2014년도 문화재위원회

제6차 건축문화재분과위원회 회의록

- ▣ 회의일시 : 2014. 6. 19(목), 14:00 ~ 19:00
- ▣ 장 소 : 국립고궁박물관 회의실
- ▣ 출석위원 : 박경립, 이강근, 이수곤, 이승우(혜일), 장석하, 정명섭, 천득염, 최성은, 홍승재 (이상 9명)
- ▣ 심의내용 및 의결사항 : 총 45건
 - 심의 37건 : 원안가결 14건, 조건부 가결 8건, 부결 9건, 보류 6건
 - 검토 5건 : 조건부 가결 3건, 부결 1건, 보류 1건
 - 보고 3건 : 원안접수 3건

< 기 시행 지형도면 >

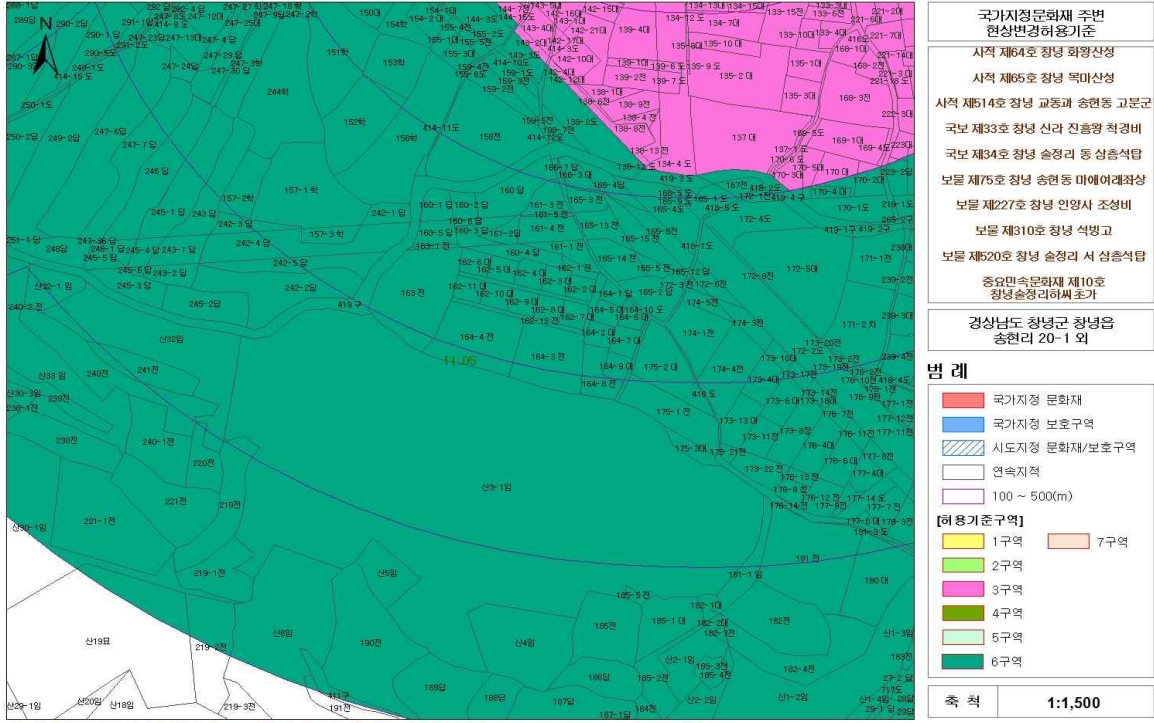
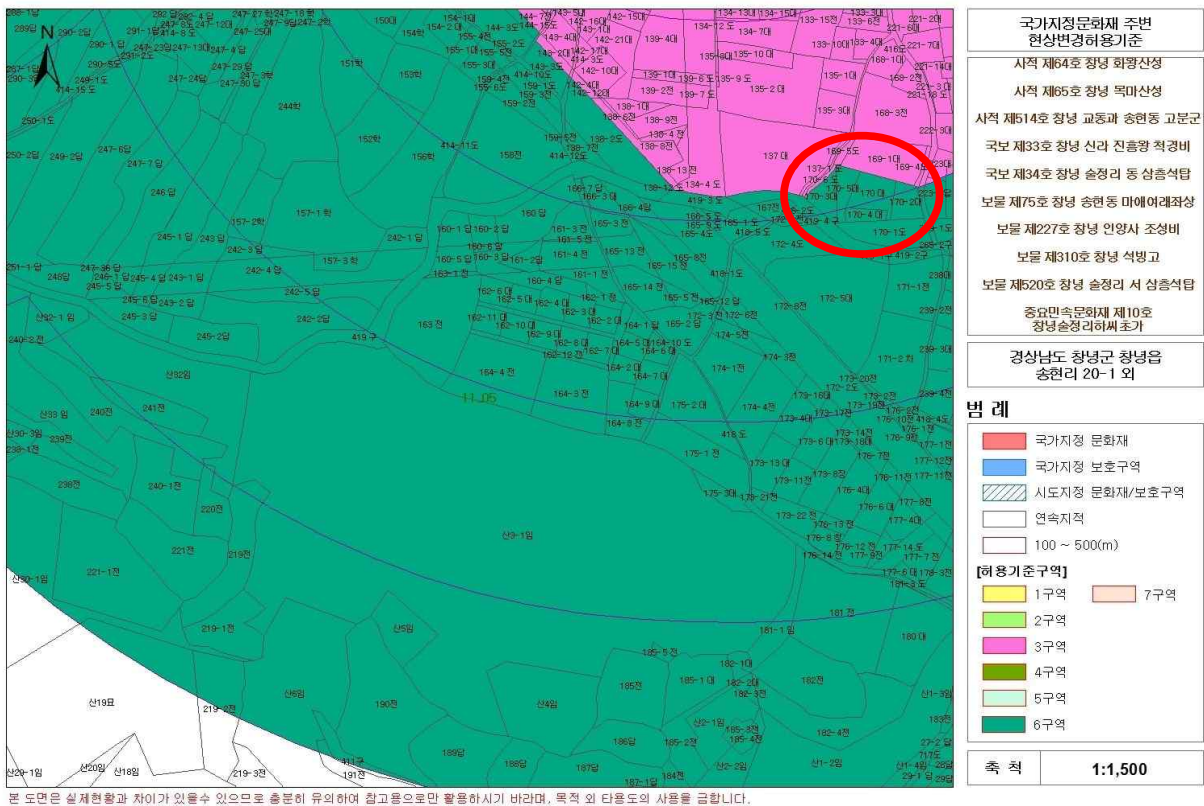
- 주요 변경사항 : 현상변경 기준 동일, 지형도면 일부 조정 표기

< 자문의견 반영 지형도면 >

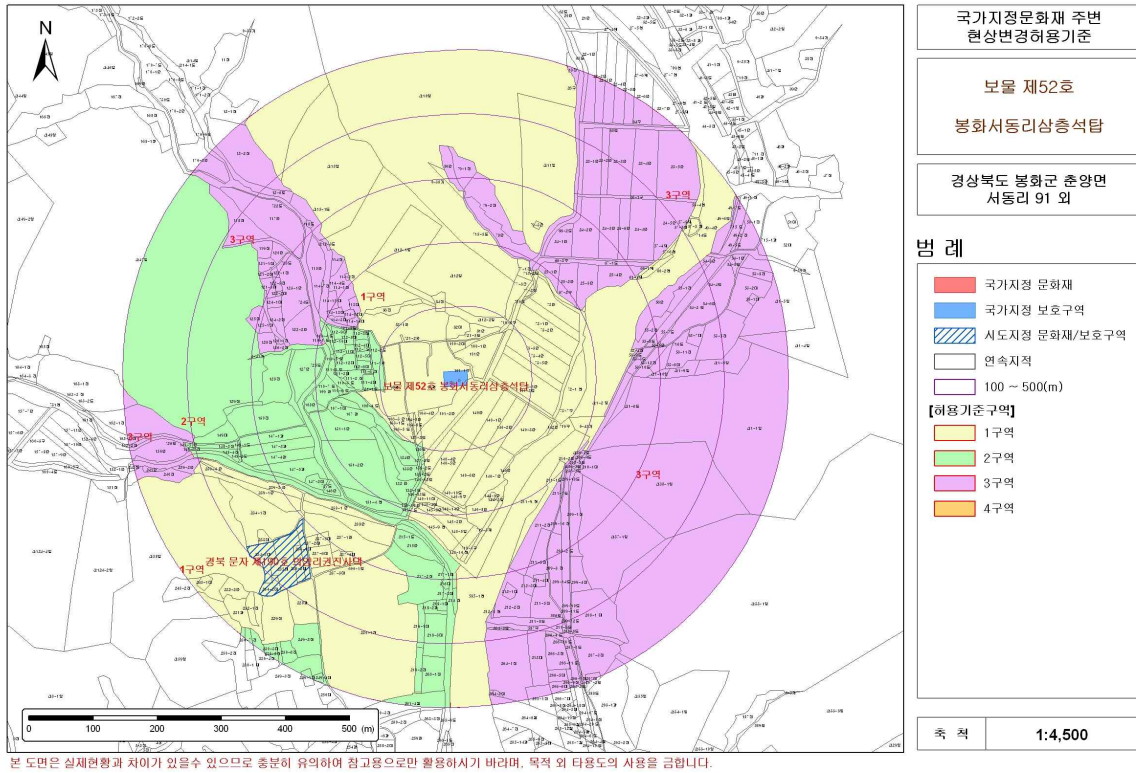
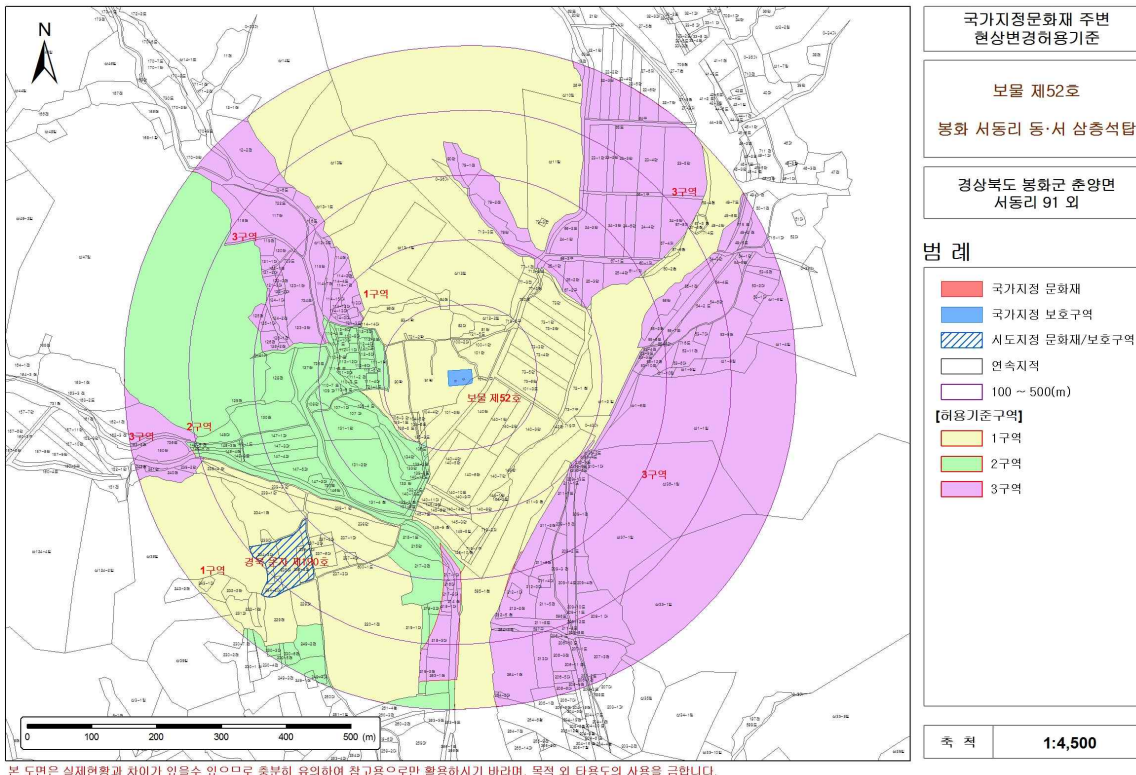
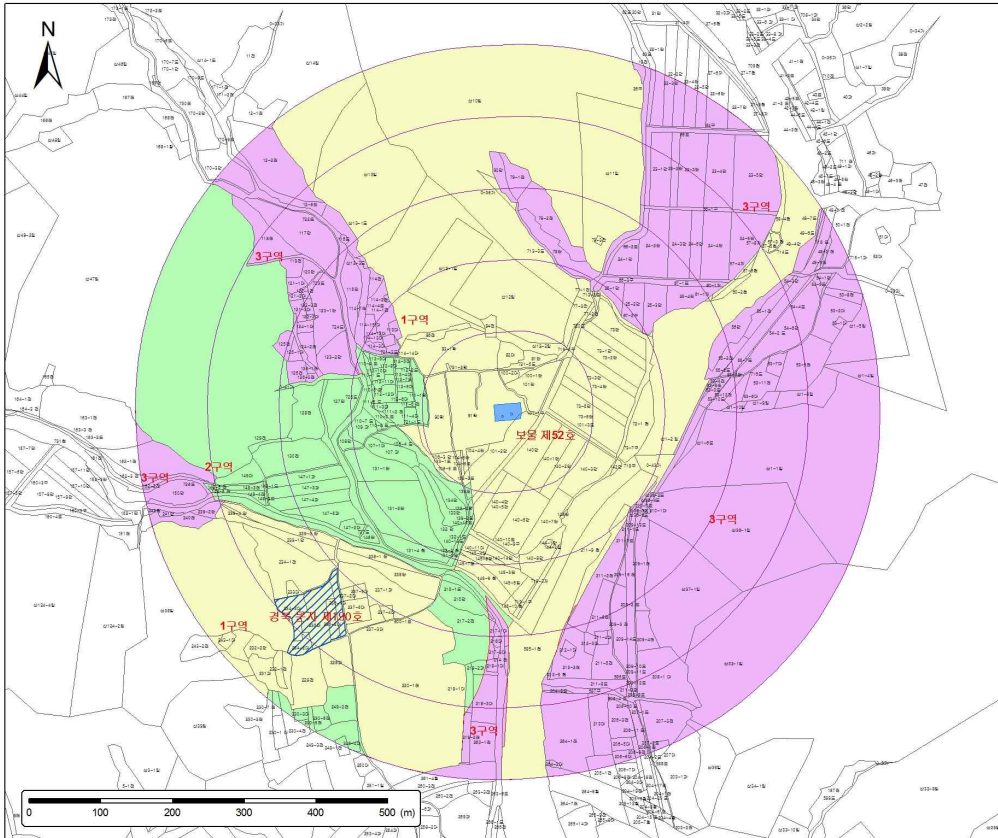
- 주요 변경사항 : 현상변경기준 공통사항 조정, 지형도면 일부 조정 등

< 자문의견 반영 지형도면 >

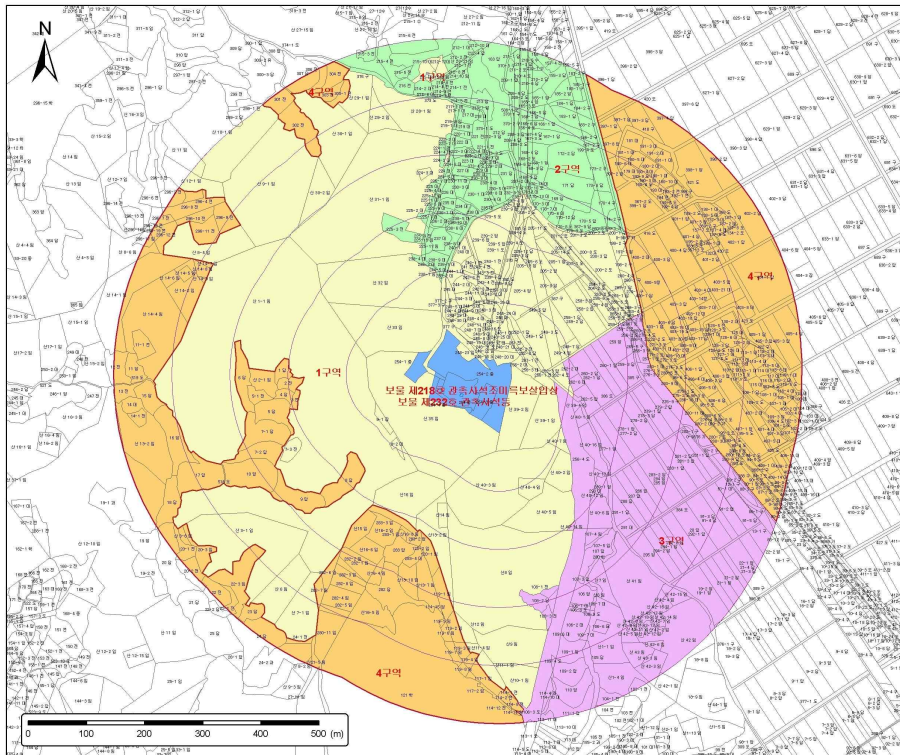
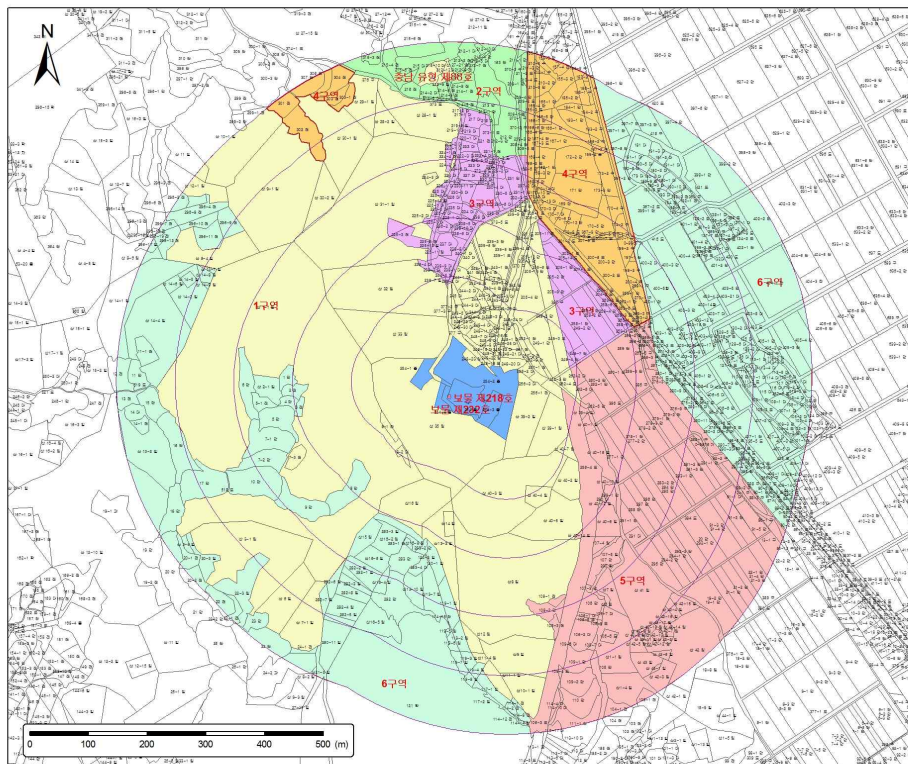
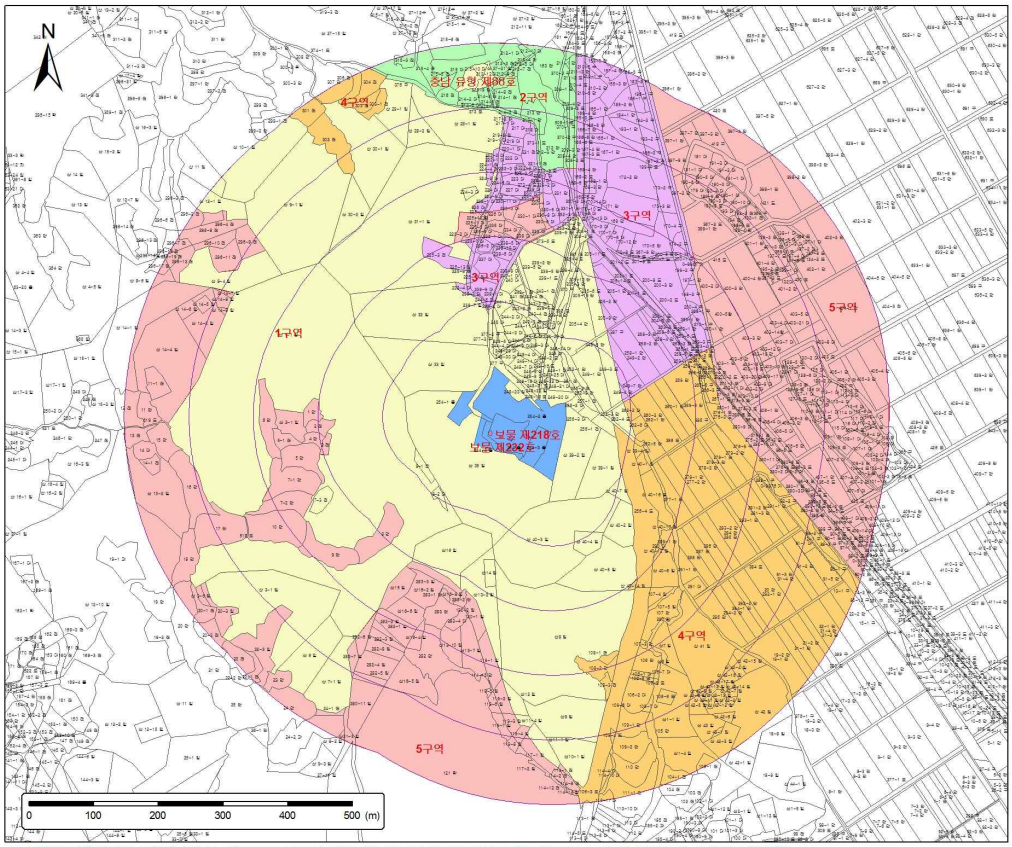
- 주요 변경사항 : 허용기준 구역 변경, 지형도면 구역 변경

구 분	허 용 기 준		비 고
	평지붕	경사지붕(3:10 이상)	
제1구역	○ 원지형 보존		
제2구역	○ 최고높이 5m(1층) 이하	○ 최고높이 7.5m(1층) 이하	발굴조사 선행
제3구역	○ 최고높이 8m(2층) 이하	○ 최고높이 12m(2층) 이하	
제4구역	○ 최고높이 14m(4층) 이하	○ 최고높이 18m(4층) 이하	
제5구역	○ 국토의 계획 및 이용에 관한 법률, 건축법 등 관련 법령에 따라 처리 - 고시일을 기준으로 영향검토구역 내에서 관계법령(도시계획 또는 지방자치단체조례 등 포함)이 변경될 경우 문화재에 미치는 영향을 고려하여 현상변경허용기준을 재조정토록 함.		
공통사항	<ul style="list-style-type: none"> ○ 영향검토구역 내의 기존건축물은 개·보수 가능 ○ 전체 구역에서 층수가 5층 이상 건물은 개별심의. ○ 전체 구역에서 건축면적 또는 연면적의 합계가 1천제곱미터 이상인 건물은 개별심의 ○ 문화재 보호구역으로부터 200m 이내 지역에서 한 변의 길이 25m, 건축면적 330㎡ 초과 건물은 개별심의(단, 허용기준이 최고높이를 기준으로 평지붕 8m(2층), 경사지붕 12m(2층) 이하인 구역에 한함) ○ 문화재와 조화되는 명도와 채도가 낮은 색상 권장(예 : 지붕 색상 - 회색, 밤색 등). 원색 계열의 색상은 사용제한. 재질은 빛이 반사되지 않는 재료 권장. ○ 위험물 저장 및 처리시설, 분뇨 및 쓰레기 처리시설, 도축장, 고물상, 폐기물처리시설 등 이와 유사한 시설은 개별심의. ○ 경사지를 성·절토하거나 평지를 성토하여 높이 3m이상의 법면, 석축, 옹벽이 발생하는 경우는 개별심의.(지하층의 절토는 제외, 지반선의 높이산정 기준은 건축법에 따름) ○ 건축물 최고높이는 옥탑, 계단탑, 승강기탑, 망루, 장식탑 등 기타 이와 유사한 것을 포함. ○ 고시된 허용기준의 범위를 초과하여 행하여지는 건설공사는 개별심의 ○ 도로, 교량 등 이와 유사한 시설물의 신설 및 확장은 개별심의

< 변경 신청 지형도면 >

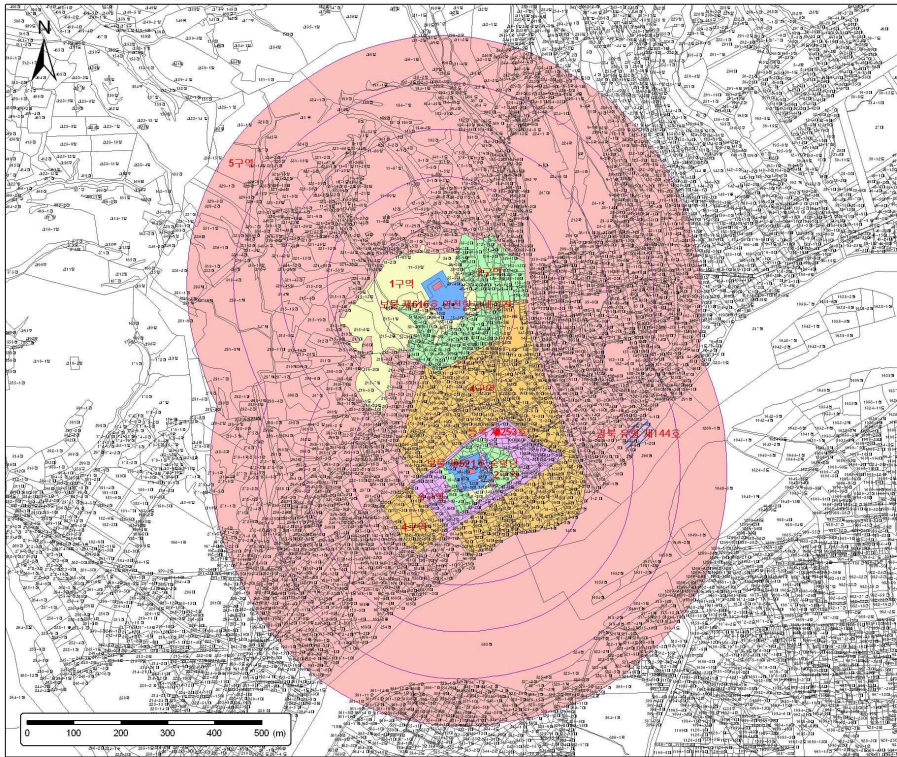
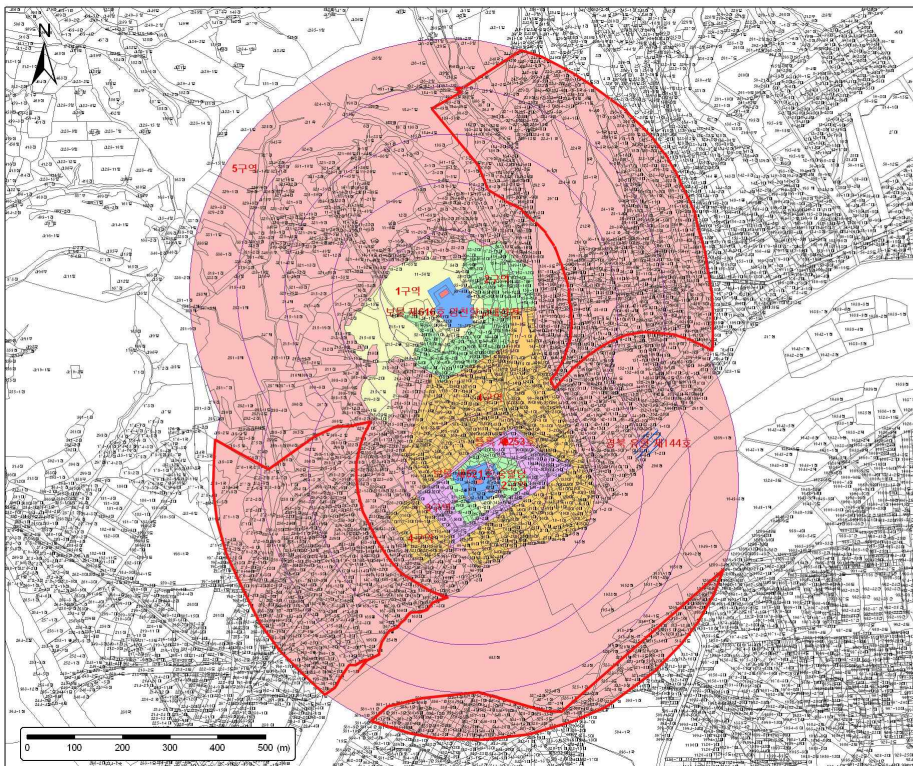
- 시도 조례에 따라 일부 구역을 완화하는 사항으로 완화 지역은 지방자치단체 관계법령에 따라 처리하는 것이 바람직할 것으로 사료됨.
- 신청안은 반경 200m~500m에 도시지역(주거, 상업, 공업)은 현상변경 허용기준에서 제외토록 요청하였으나, 경상북도 조례에 의거 높이 10층 이상은 개별심의를 받아야 하는 관련법령에 따라 처리하는 지역으로 고려하는 것이 바람직하며 이 경우 현황과 동일함.

- 주요 변경사항 : 도시지역(주거, 공업, 상업 지역) 200m초과 지역 공통사항 일부 제외
